**Verslag huishoudelijke elektrische installatie op laagspanning en zeer lage spanning****Algemeen:**

Referentie: 010-20260713-04	Datum controle: 13/07/2026
Keurder: 010

Eigenaar: Onbekend	EAN-code: 541448820056744017
Adres installatie: Sint-Paulusstraat 17, 2400 - Mol	Nummer teller(s): 1LGZ0580982297
	Distributienetbeheerder installatie: Fluvius
Datum uitvoering installatie: ☐ Vóór 01/10/1981 ☒ Tussen 01/10/1981 en 01/06/2020 ☐ Vanaf 01/06/2020	
Type: ☒ Wooneenheid ☐ Niet-huishoudelijk ☐ PV ☐ Batterij ☐ Laadpaal

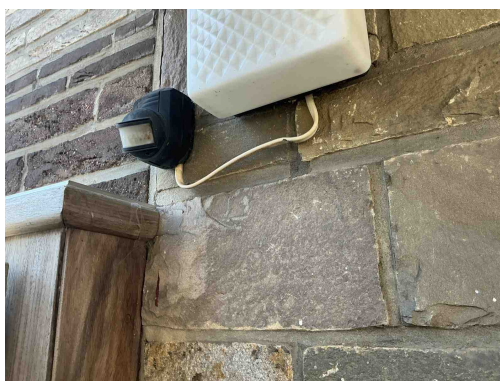
C27 - Het gebruik van geleiders van het type VTLMb (côte-à-côte) is niet toegestaan (Boek 1: 1.4.2.1).
Opmerking: A buiten

C27 - Het gebruik van geleiders van het type VTLMb (côte-à-côte) is niet toegestaan (Boek 1: 1.4.2.1).
Opmerking: A buiten

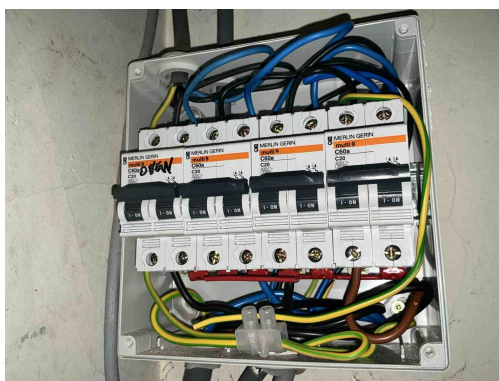
B17 - De voedingsspanning is niet op elk bord vermeld (Boek 1: 3.1.3.3).
Opmerking: Oa bord 1,2,3,4,,....

B17 - De voedingsspanning is niet op elk bord vermeld (Boek 1: 3.1.3.3).
Opmerking: Oa bord 1,2,3,4,,....

T21 - Het elektrisch materieel is niet geplaatst volgens de voorschriften van de fabrikant/ regels van goed vakmanschap . (Boek 1: 1.4.1.3)

Opmerking: Oa bord 1,2,3,4,,.... vijzen van de ophanging zijn niet afgedekt

C35 - Er zijn doorverbindingen gemaakt met lusterklemmen; er kon niet aangetoond worden dat deze klemmen geschikt zijn voor de aanwezige spanning, stroom en draadsectie en dat ze "CE" zijn (Boek 1: 1.4.2.1.).

Opmerking: Oa bord 3

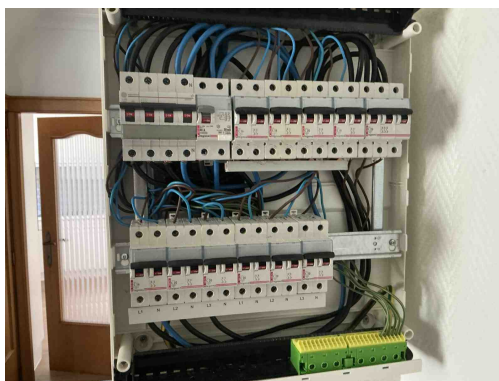
B17 - De voedingsspanning is niet op elk bord vermeld (Boek 1: 3.1.3.3).
Opmerking: Oa bord 1,2,3,4,,...

B17 - De voedingsspanning is niet op elk bord vermeld (Boek 1: 3.1.3.3).
Opmerking: Oa bord 1,2,3,4,,...

T21 - Het elektrisch materieel is niet geplaatst volgens de voorschriften van de fabrikant/ regels van goed vakmanschap . (Boek 1: 1.4.1.3)

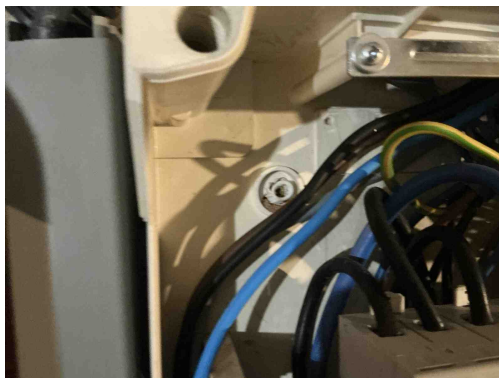
Opmerking: Oa bord 1,2,3,4,,.... vijzen van de ophanging zijn niet afgedekt

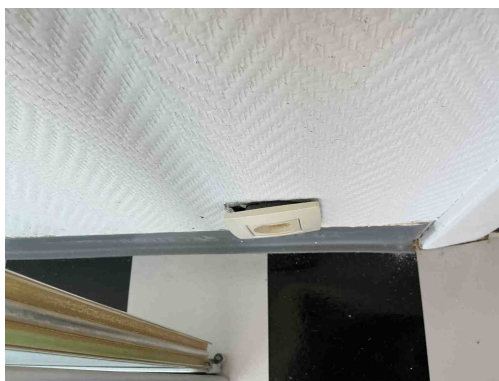
T21 - Het elektrisch materieel is niet geplaatst volgens de voorschriften van de fabrikant/ regels van goed vakmanschap . (Boek 1: 1.4.1.3)

Opmerking: Oa bord 1,2,3,4,,.... vijzen van de ophanging zijn niet afgedekt

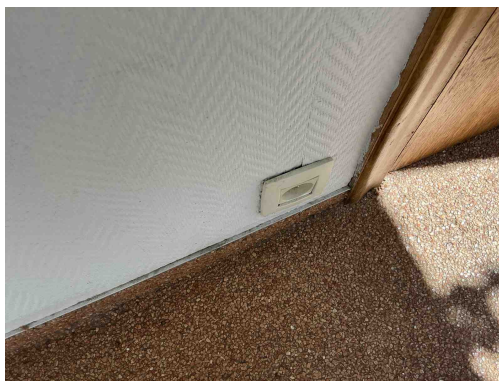
T10 - Bepaalde contactdozen en/of schakelaars zijn niet degelijk bevestigd (Boek 1: 1.4.1.3).
Opmerking: Oa slaapkamer en veranda

T10 - Bepaalde contactdozen en/of schakelaars zijn niet degelijk bevestigd (Boek 1: 1.4.1.3).
Opmerking: Oa slaapkamer en veranda

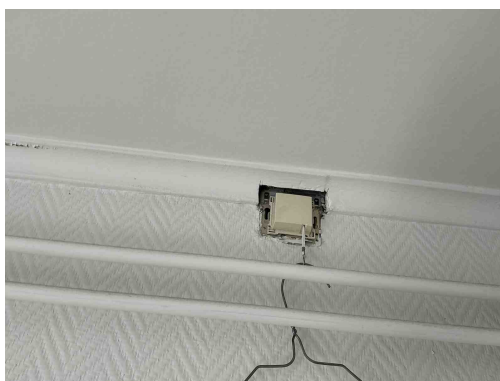
T09 - Bepaalde contactdozen en/of schakelaars zijn beschadigd (Boek 1: 1.4.1.3).
Opmerking: Oa slaapkamers

T09 - Bepaalde contactdozen en/of schakelaars zijn beschadigd (Boek 1: 1.4.1.3).
Opmerking: Oa slaapkamers

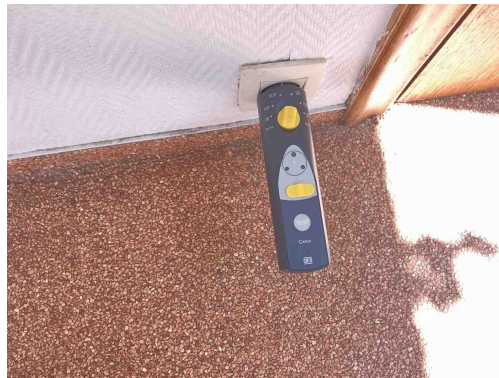
T09 - Bepaalde contactdozen en/of schakelaars zijn beschadigd (Boek 1: 1.4.1.3).
Opmerking: Oa slaapkamers

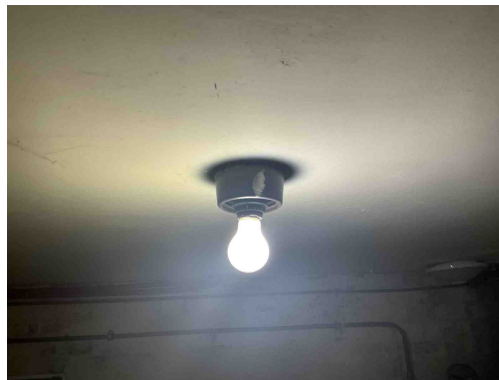
A16 - Er is geen continuïteit van de beschermingsgeleider van de contactdoos (Boek 1: 5.4.3.4).
Opmerking: Oa veranda en badkamer

A16 - Er is geen continuïteit van de beschermingsgeleider van de contactdoos (Boek 1: 5.4.3.4).
Opmerking: Oa veranda en badkamer

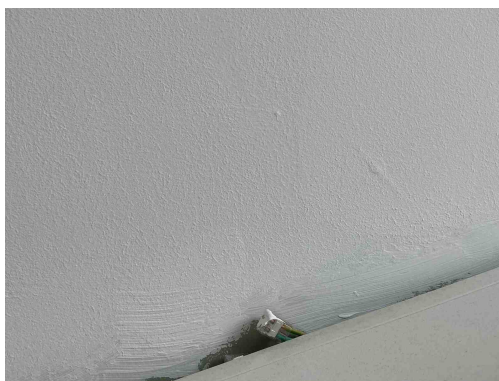
C21 - Het gebruik van geleiders van het type VOB, zonder bijkomende afscherming is niet toegestaan (Boek 1: 5.2.9.6).
Opmerking: Oa bord 1 en kelder en badkamer 2

C21 - Het gebruik van geleiders van het type VOB, zonder bijkomende afscherming is niet toegestaan (Boek 1: 5.2.9.6).

Opmerking: Oa bord 1 en kelder en badkamer 2

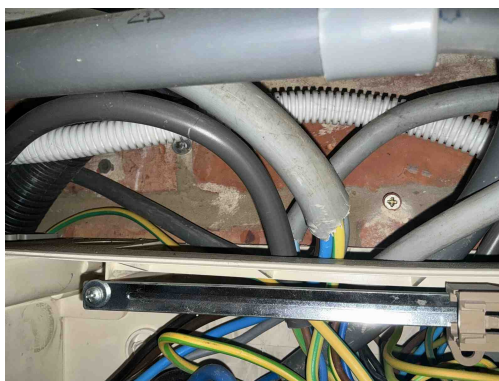
C26 - De verbindingen zijn niet gebeurd in borden, in aftakdozen, aan de klemmen van contactdozen, schakelaars of in de verlichtingstoestellen (Boek 1: 5.2.6.1).

Opmerking: Oa badkamer 2

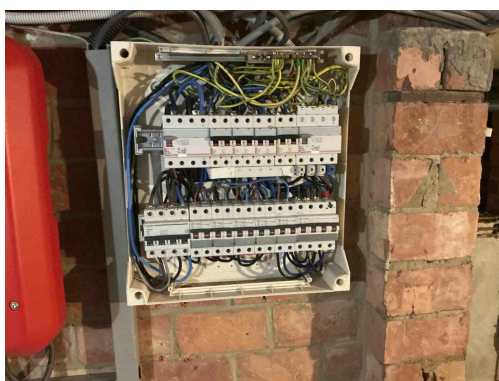
B30 - De houder van de beveiliging in een huishoudelijke ruimte is niet voorzien van aangepaste kalibreerelementen (Boek1: 5.3.5.5).

Opmerking: Oa bord 2
